## リコール届出一覧表

リコール届出日：平成21年2月25日

リコール届出番号	外-1560	リコール開始日	平成21年2月26日	
届出者の氏名又は名称	フォルクスワーゲン グループ ジャパン株式会社 代表取締役 ゲラシモス・ドリザス	製作国：ドイツ連邦共和国 製作者名：フォルクスワーゲン株式会社 問い合わせ先：フォルクスワーゲン カスタマー センター (通話無料) 0120-993-199 (アドレス) <a href="http://www.volkswagen.co.jp/">http://www.volkswagen.co.jp/</a>		
不具合の部位 (部品名)	原動機(点火コイル)			
不具合状態にあると認める構造、装置又は性能の状況及びその原因	原動機の点火コイルにおいて、材質が不適切なためコイルボディに亀裂が発生するものがある。そのため、当該コイルの電圧が必要な点火電圧に到達せず、点火プラグが失火し排出ガスの基準値を超えるおそれがある。			
改善措置の内容	全車両、点火コイルの部品番号を点検し、対象となるものは対策品と交換する。			
不 具 合 件 数	2件	事故の有無	0件	
発 見 の 動 機	販売店からの情報による。			
自動車使用者及び自動車分解整備事業者に周知させるための措置	<ul style="list-style-type: none"> <li>・使用者：ダイレクトメールで通知する。</li> <li>・自動車分解整備事業者：日整連発行の機関誌に掲載する。</li> <li>・対策実施済車には、運転者席側ドア開口部のドアロックストライカー付近に外-1560ステッカーを貼付する。</li> </ul>

## 改善箇所説明図

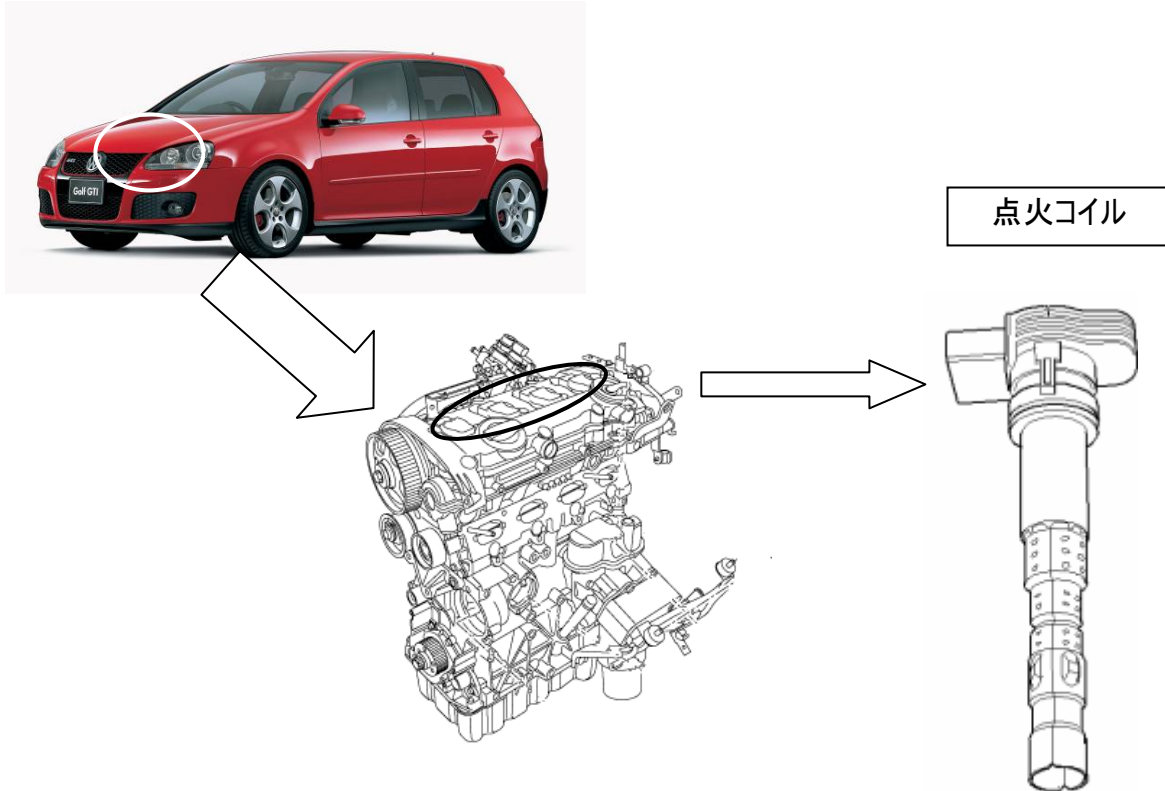
## 不具合発生個所

原動機の点火コイルにおいて、材質が不適切なためコイルボディに亀裂が発生するものがある。そのため、当該コイルの電圧が必要な点火電圧に到達せず、点火プラグが失火し排気ガスの基準値を超えるおそれがある。

## 改善内容

全車両、点火コイルの部品番号を点検し、対象となるものは対策品と交換する。
